# Clinique Saint-Pierre - Site de Louvranges

La présente **note descriptive L** a pour objectif d'identifier de manière claire, simple et didactique tous les changements dans les textes, plans et schémas qui figurent dans les notes descriptives du dossier de demande de permis. Ces nouveaux documents remplacent ceux qui figurent dans les notes descriptives A à K.

## NOTE DESCRIPTIVE

# L.

#### MA.1 • Liaison vers le Chemin de Louvranges

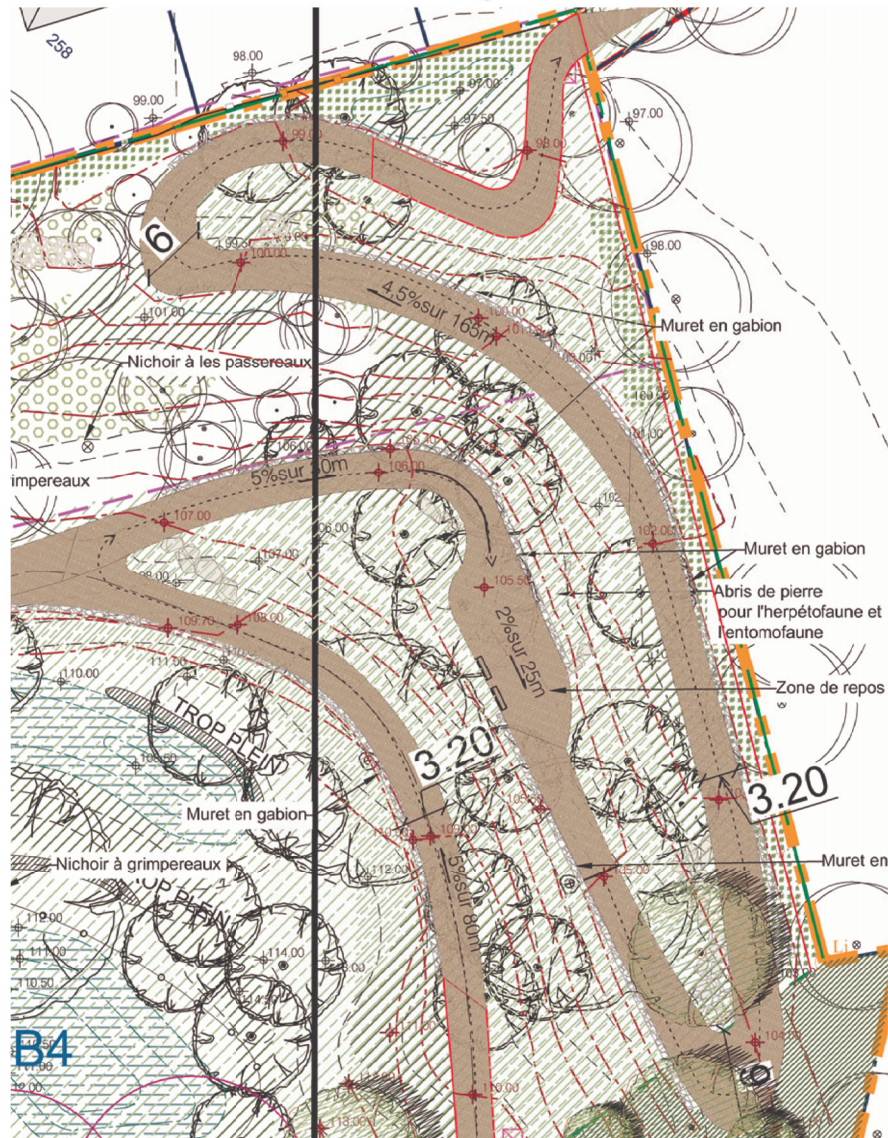
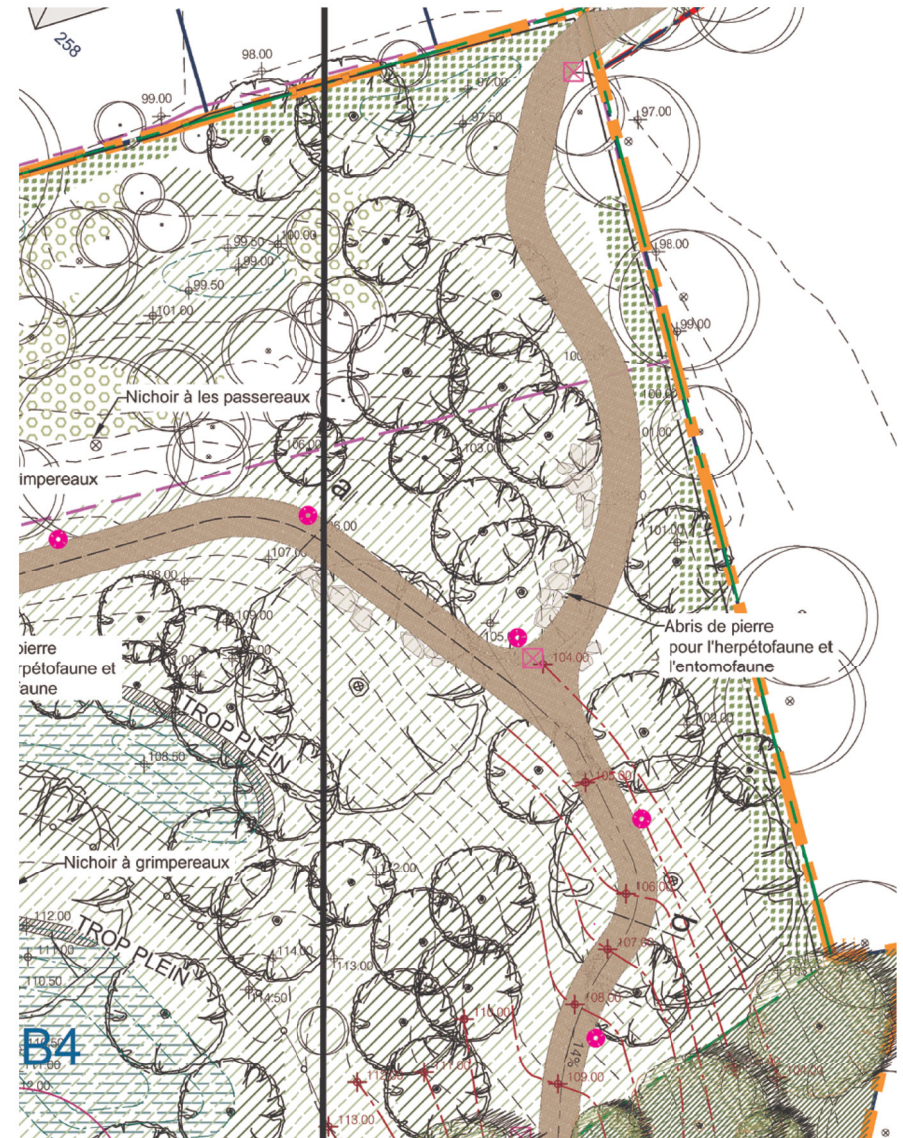
Suite à l'analyse des documents de la demande de permis (PUN), lors de l'enquête publique, des remarques ont été formulées concernant la forte pente du nouveau Chemin des Charrons.

Sur base des recommandations de la sécurothèque, les tracés des chemins ont été allongés pour réduire le pourcentage des pentes. Le nouveau chemin répond ainsi aux recommandations suivantes :

Pente de 3 %	pas de problème
Pente de 5 %	sur un maximum de 120 m
Pente de 8 %	sur un maximum de 45 m
Pente de 10 %	sur un maximum de 27 m
Pente de 12 %	sur un maximum de 18 m

Des paliers et des aires de repos ont été créés pour offrir une transition douce entre les pentes ( $\leq 5\%$ ) et assurer un confort accru aux piétons et aux cyclistes. Les paliers de repos présentent une longueur d'environ 25 m.

Le chemin cyclo-piéton est bidirectionnel, sa largeur est de 3,20 m (2,00 m pour les cyclistes et 1,20 m pour les piétons).

Pour garantir la stabilité des chemins, des murets de soutènement sont réalisés au moyen de gabions. Ces éléments (les gabions) présentent par leur composition une perméabilité importante. Leur usage permet d'éviter toute accumulation d'eau contre ces "murets" et permet donc aux eaux de ruissellement de s'écouler naturellement sur le site de manière diffuse. Le point bas du site reste l'exutoire naturel en cas de fortes pluies.

L'implantation des bornes d'éclairage est adaptée sur base du nouveau tracé du chemin. Le concept de l'éclairage extérieur est inchangé.

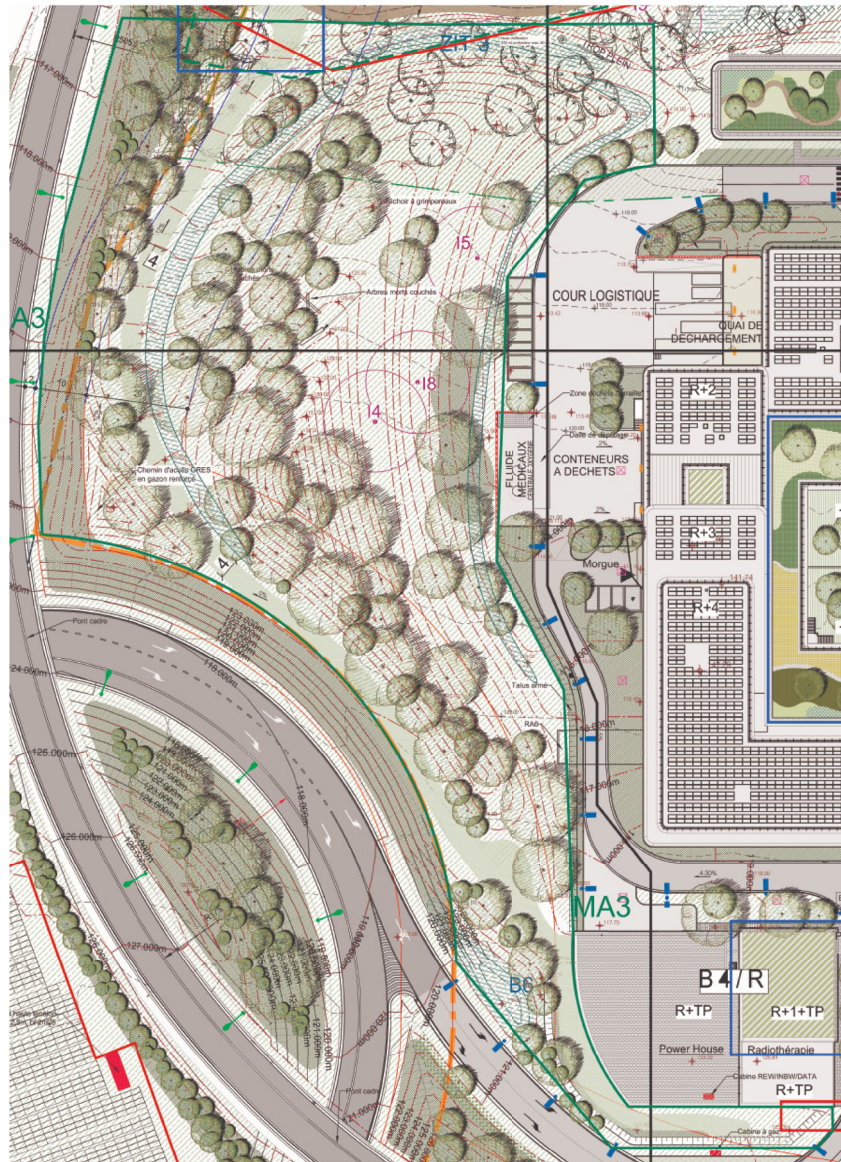
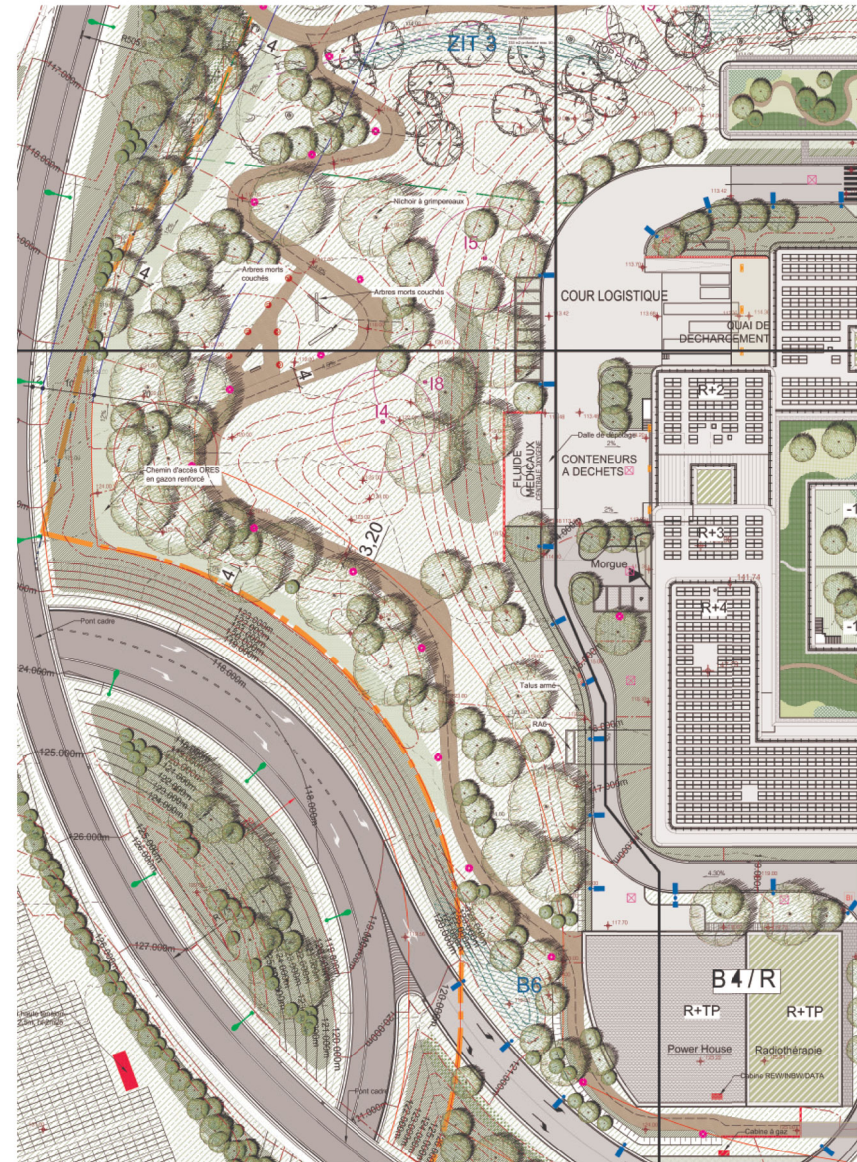
Pour limiter l'érosion et le ravinement des terres, la déclivité a été limitée à 6/4 (+/- 30 %). Au pied des talus, les eaux de ruissellement seront canalisées naturellement vers la ZIT 3 via des fossés de récolte. La forme de cette zone d'infiltration a été légèrement modifiée à la suite du nouveau tracé du Chemin des Charrons. Son dimensionnement n'évolue pas étant donné qu'elle concerne les mêmes surfaces de récolte des eaux que précédemment.

Le chemin cyclo-pédestre prévu initialement dans cette zone est supprimé. Il est remplacé par le Chemin des Charrons traversant la zone Nord conformément aux dispositions reprises dans le SOL (Cf. MA.2 • Chemin des Charrons).

La zone stabilisée et engazonnée pour la circulation des véhicules appartenant aux sociétés de distribution (impétrants) est adaptée et conservée.

Une nouvelle étude acoustique a été réalisée tenant compte de la présence du merlon avec une amélioration de la situation pour les riverains les plus proches.

#### **MA.4 • Espace de manœuvres - Demi-tour**

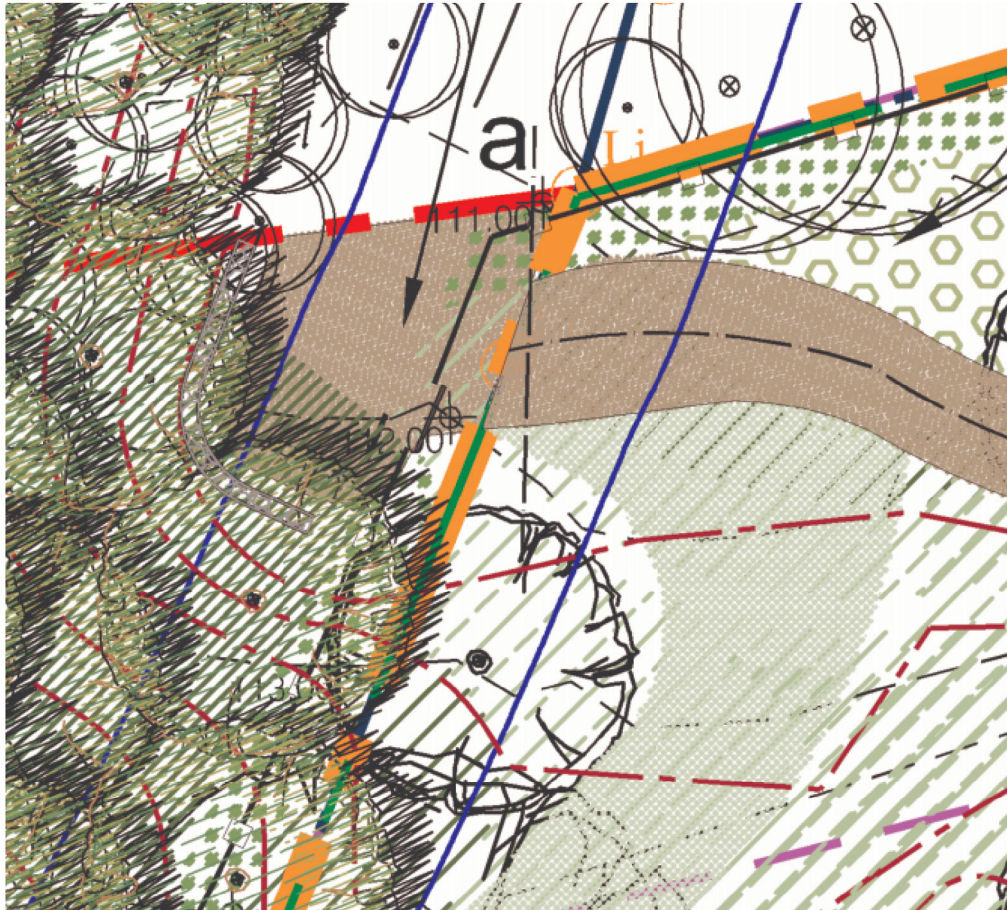
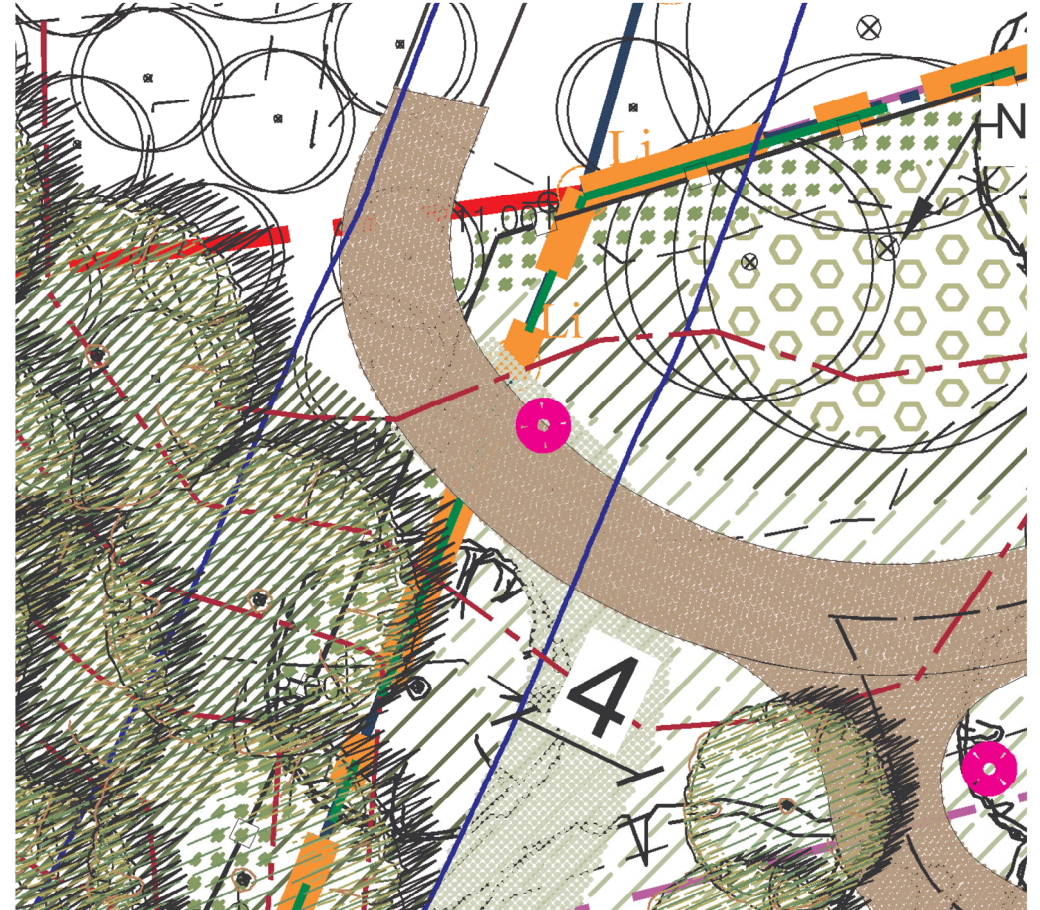
Le Chemin des Charrons actuel peut être considéré comme étant carrossable même si, compte tenu de son état dégradé, il s'apparente davantage à un chemin de terres destiné à la circulation de véhicules agricoles.

Dans sa configuration future et dans les limites de la propriété appartenant à la Clinique Saint Pierre, le Chemin des Charrons sera exclusivement utilisé par les piétons et les cyclistes. La partie longeant la E411 restera accessible aux véhicules mais débouchera sur un cul-de-sac à la limite de la propriété de la CSP.

### MB.3 • Suppression de la passerelle de liaison Hôpital - Psychiatrie

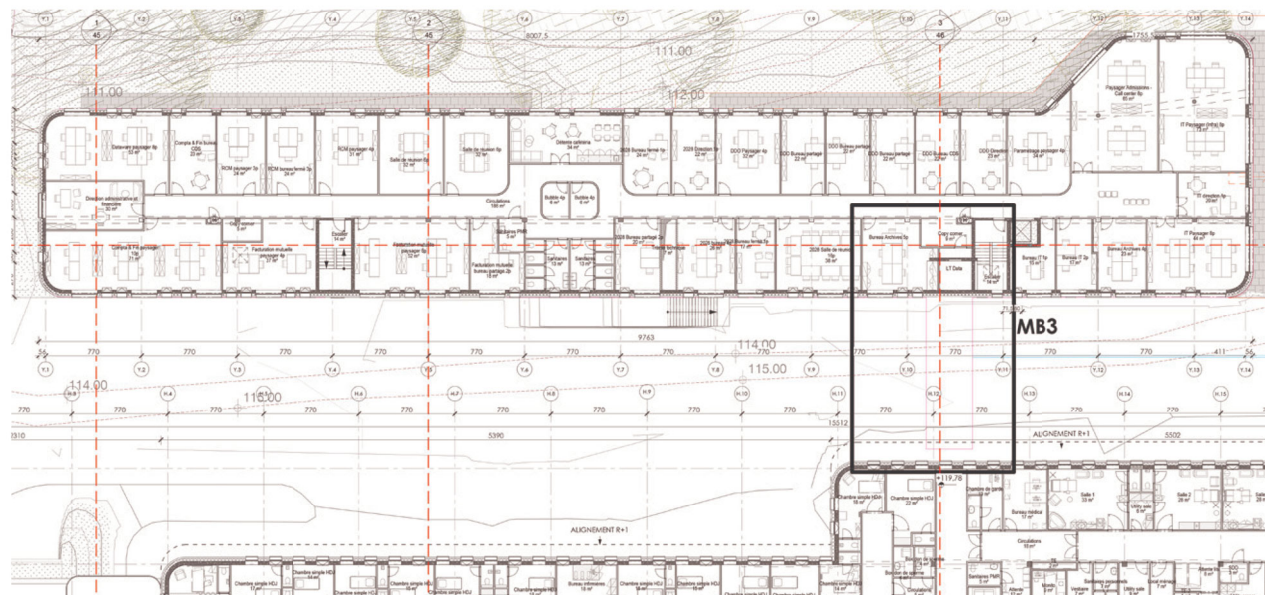
Le bâtiment destiné à accueillir le service de la psychiatrie peut être autonome et indépendant de l'hôpital, comme c'est le cas actuellement sur le site à Ottignies.

La suppression de la passerelle répond à un objectif de recherche de pistes d'économies, sans remettre en question le bon fonctionnement du projet.

### MF.3 • Psychiatrie

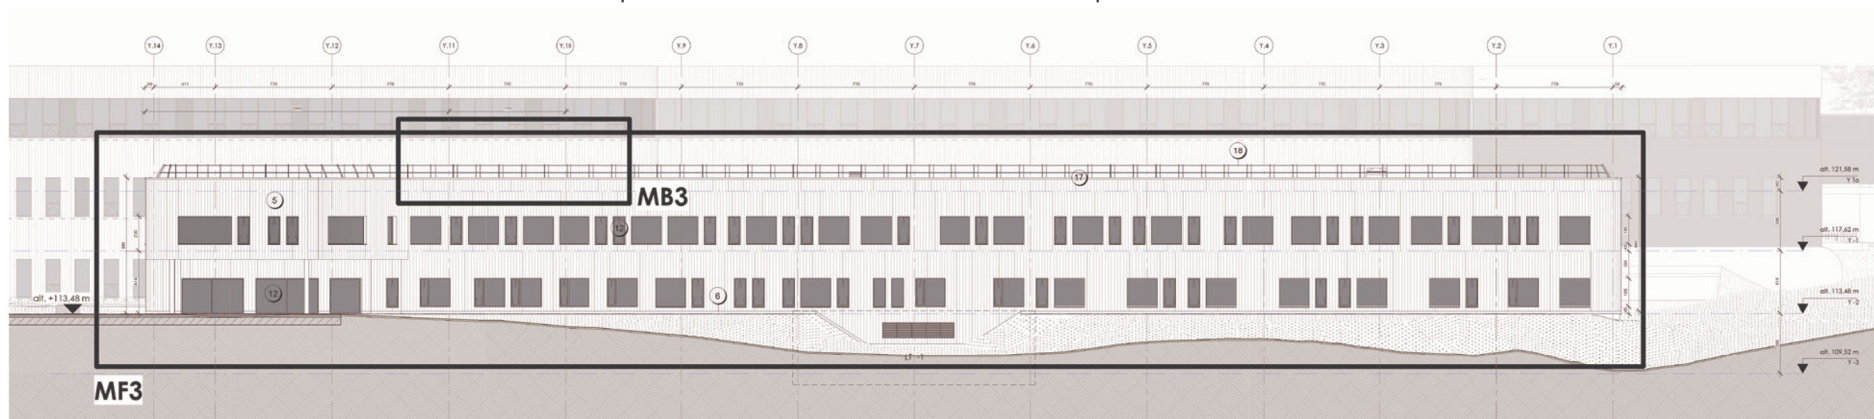
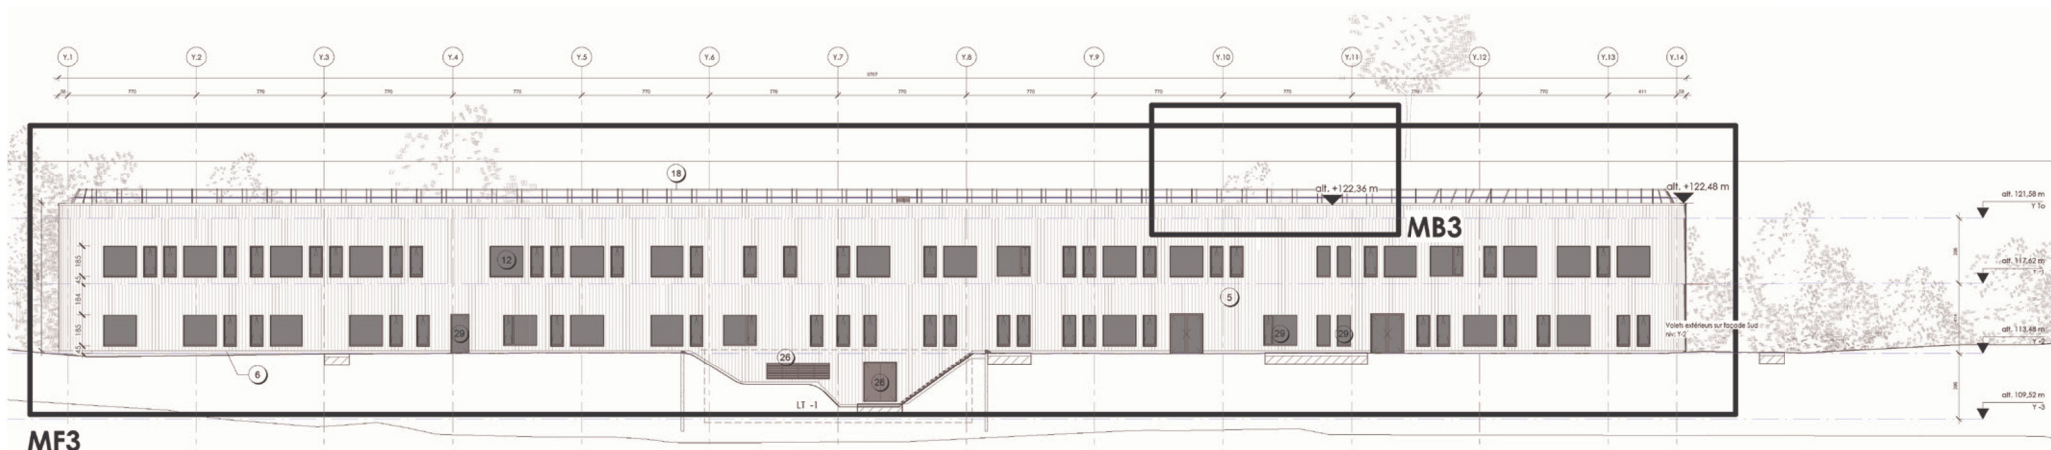
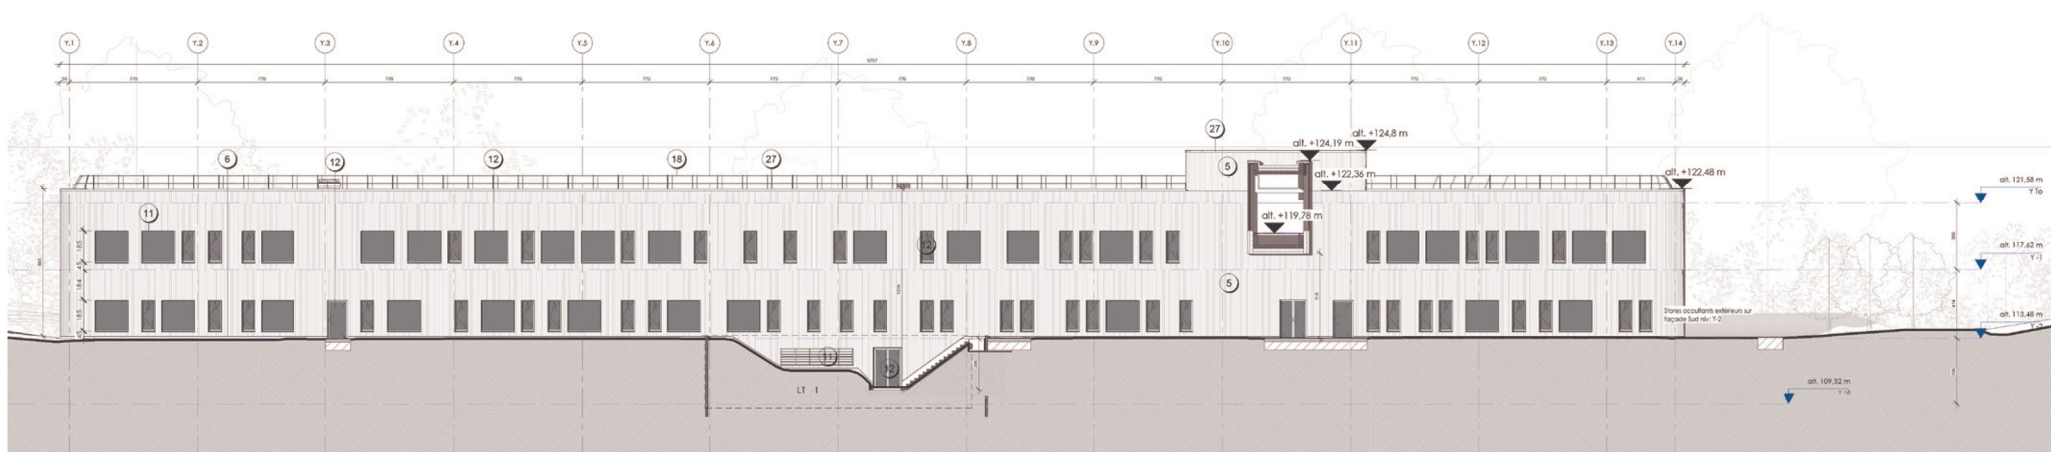
L'étude technique des façades impose de choisir une modulation qui intègre le programme hospitalier au niveau inférieur et la partie administrative au niveau +01.

Des ajustements de positionnement et de dimensions des baies ont été réalisés sur base de la modulation des matériaux mais également par rapport au déplacement d'un escalier de secours et à la suppression du tunnel de liaison avec l'hôpital.
